## Přehledový list připomínek v lokalitě 926 / Dívčí hrady

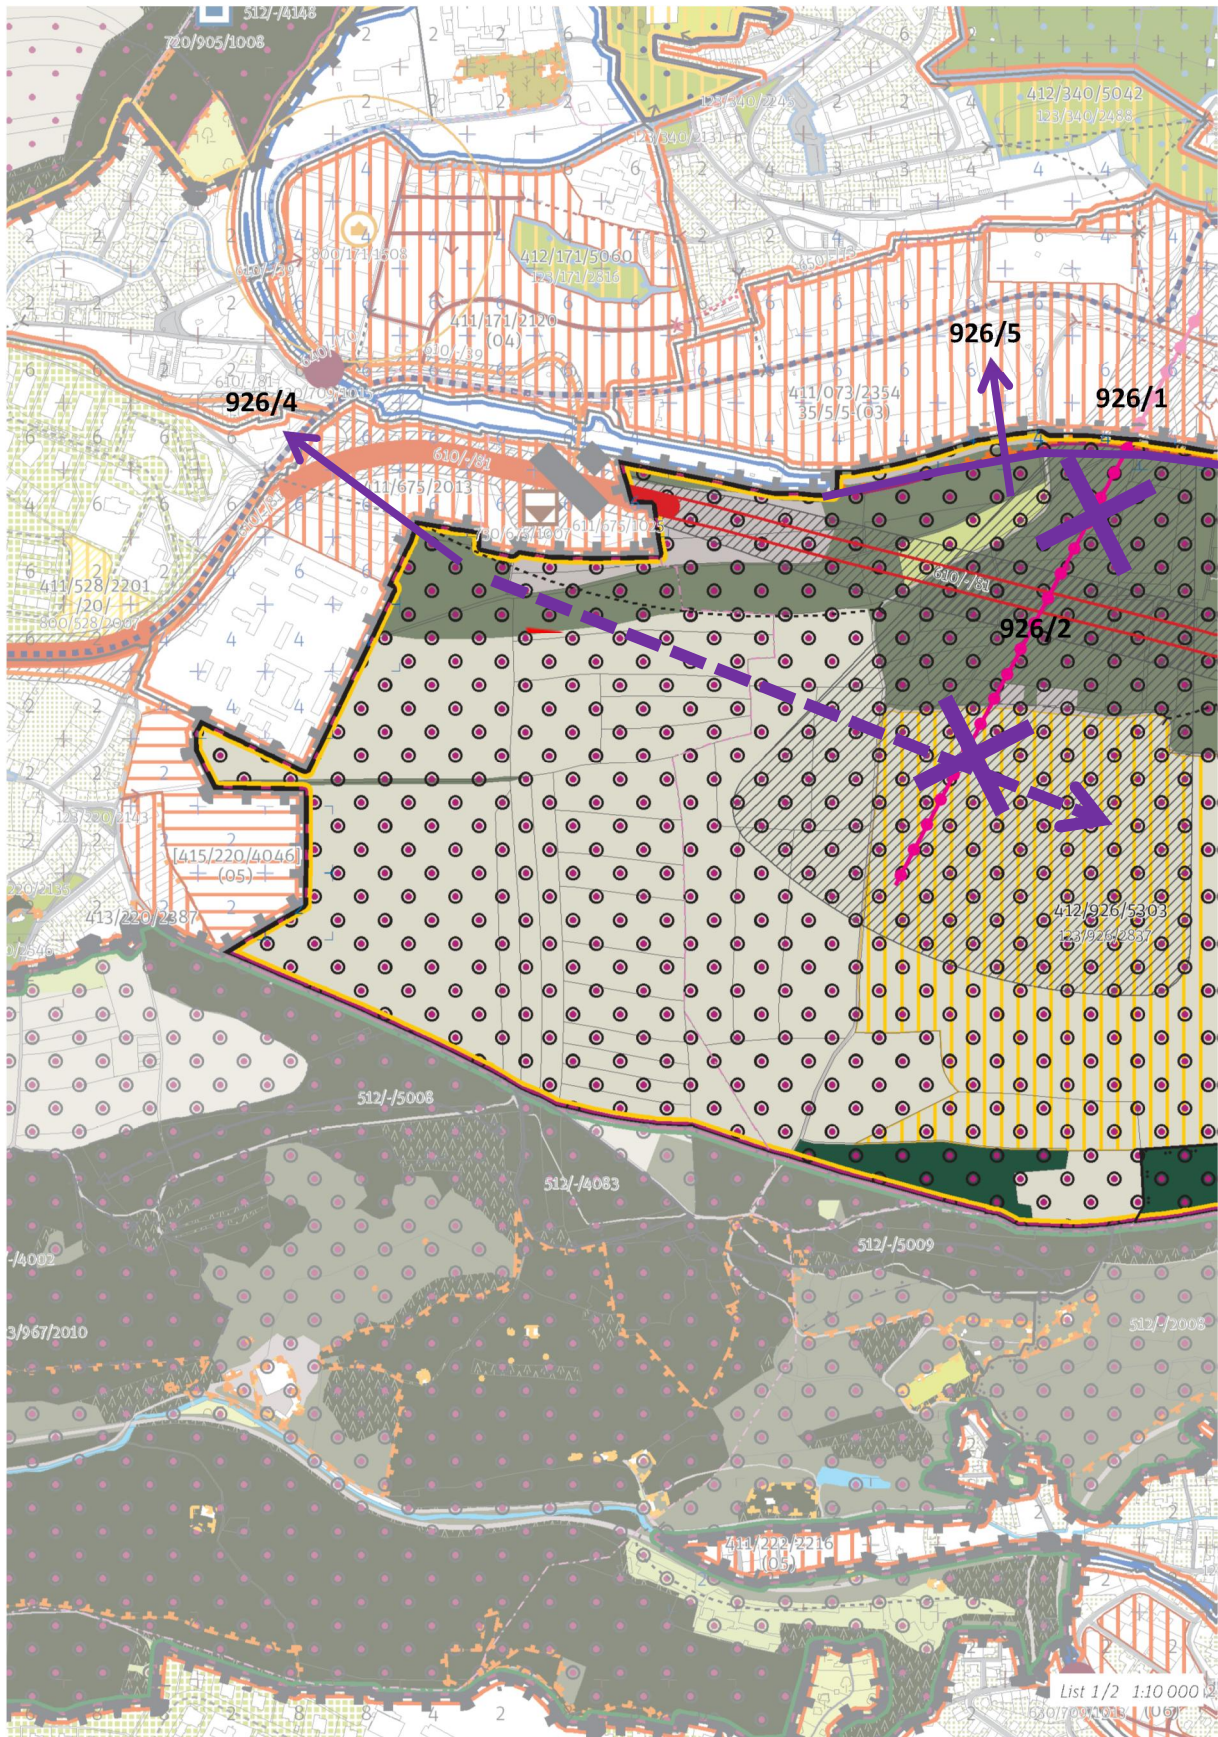
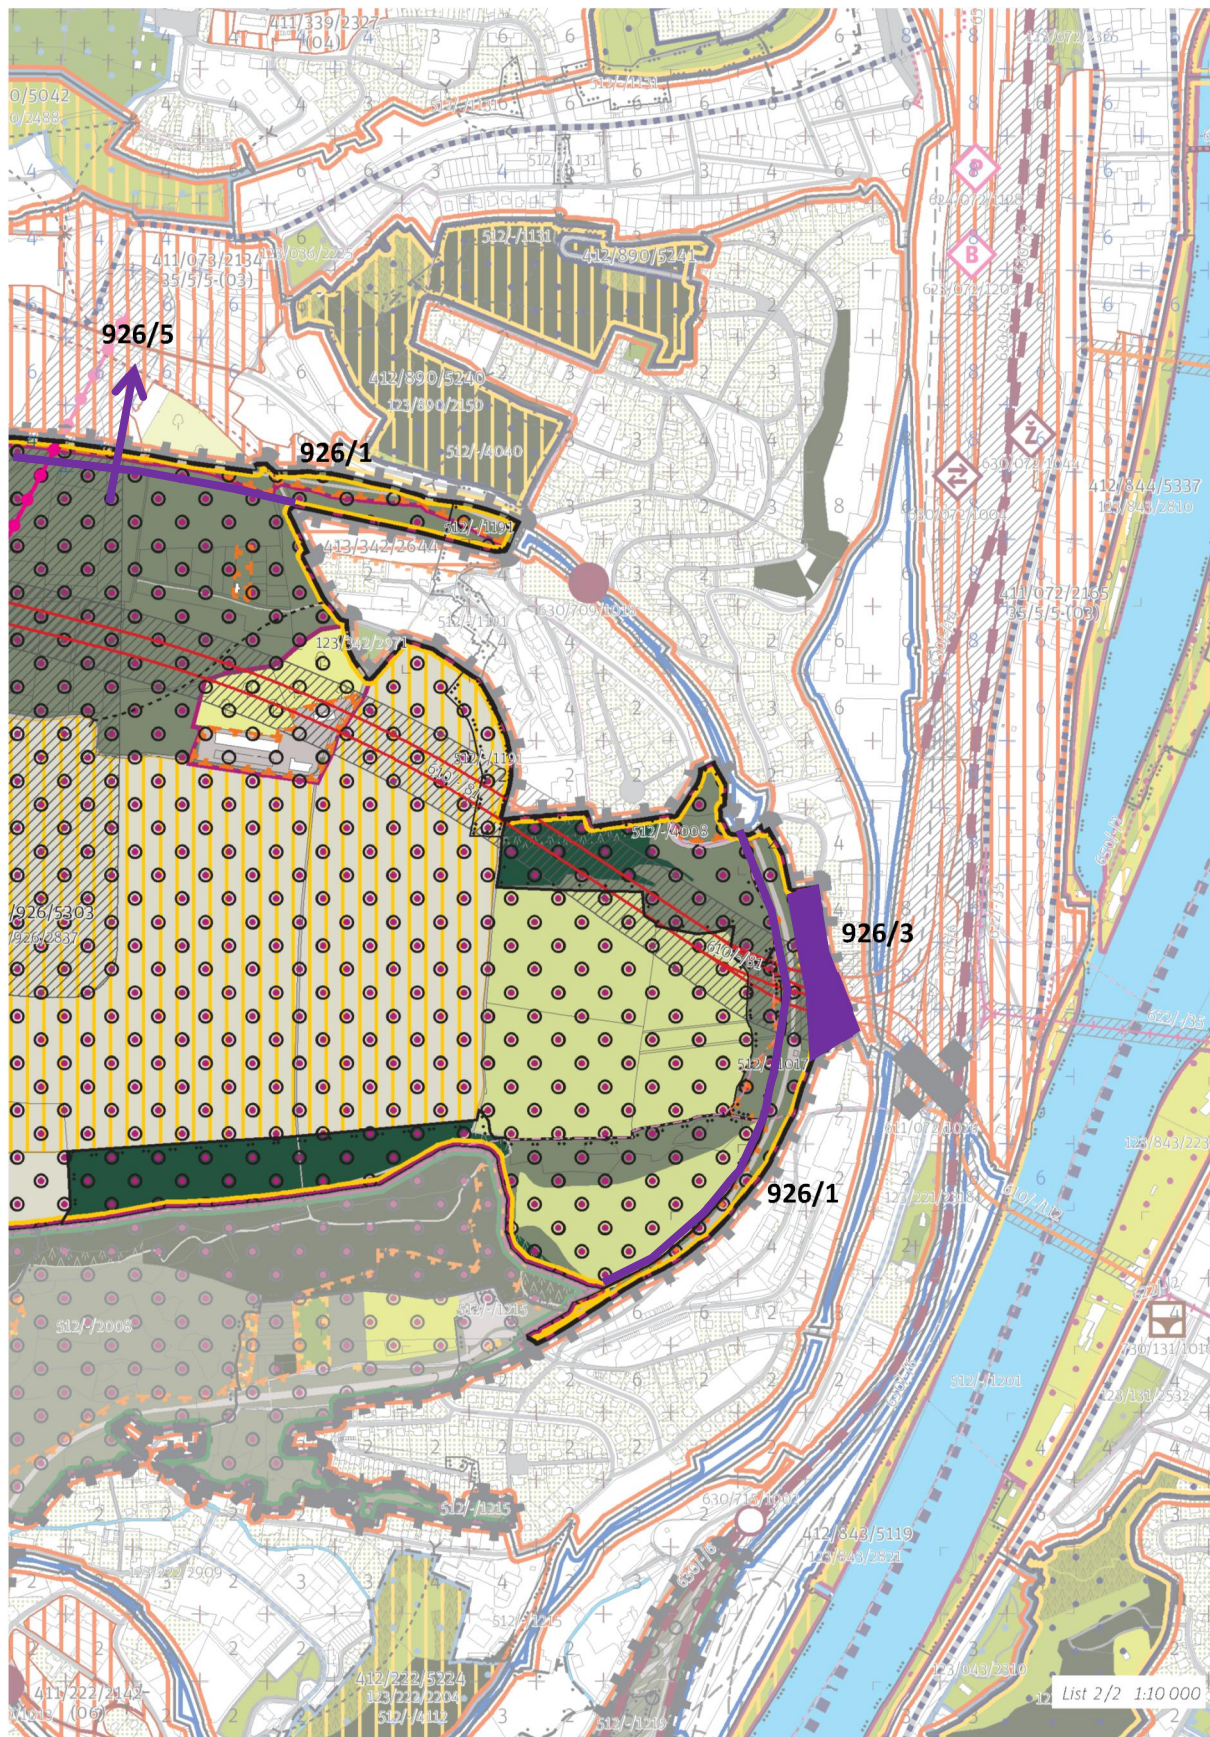
**Upravit severní a východní hranice nezastavitelného území a lokality č. 926/Dívčí hrady. Tato připomínka je zásadní.**

Odůvodnění: Posunutí hranice umožní sjednocení fragmentovaných ploch Pražských Semmeringů I. a II. do jedné linie, tvořící logický předěl mezi zastavěným a nezastavěným územím.

**Vypustit návrh lanové dráhy na Dívčí hrady (včetně jejího zahrnutí do VPS); MČ Praha 5 místo nástupu na lanovku požaduje umístění plánovaného veřejného prostranství - Radlické náměstí. Tato připomínka je zásadní.**

Odůvodnění: Lanovka z prostoru budoucího centra Radlic - centrálního náměstí jednak nerespektuje realizovanou výstavbu v území - druhá budova ČSOB, jednak tento typ dopravy není městotvorný a poškodil by pomalu se revitalizující veřejné prostranství, které bylo předmětem několika vyzvaných soutěží organizovaných ČSOB jako příspěvek k transformaci zanedbaného území. (Tato připomínka je podávána i v lokalitě č. 073/Radlice.)

**Přiřazení východní části PP Ctirad do území lokality č. 342/Konvářka. Tato připomínka je zásadní.**

**Doplnit požadavek na komunikační propojení Jinonická-Dívčí Hrady. Tato připomínka je zásadní.**

**Doplnit vyznačení přístupu do Radlického údolí. Tato připomínka je zásadní.**

**Doplnit schéma rozvoje cyklotras v prostoru Dívčích Hradů. Tato připomínka je zásadní.**

**Změnit regulativy lokality. Tato připomínka je zásadní.**
